受付番号	8	所在地	京田辺市三山木
路線・河川名等	遠藤川	写 真 ・ 詳 細 図 等	
提案内容等	堆積土砂の除去		
技術審査の結果	一部実施する	<p>< 起点 → 中間点方面 ></p> 	<p>< 中間点 → 起点方面 ></p> 
事業委員会意見等	技術審査のとおりとする	<p>< 終点 → 中間点方面 ></p> 	
位 置 図

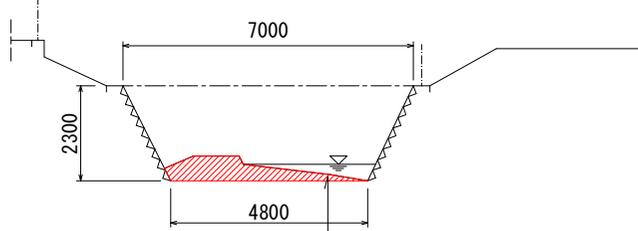
備 考	 <p> 浚渫 $A=1.6m^2$ (河川断面 $A'=13.5m^2 \times 10\% = 1.4m^2 < A$) </p>
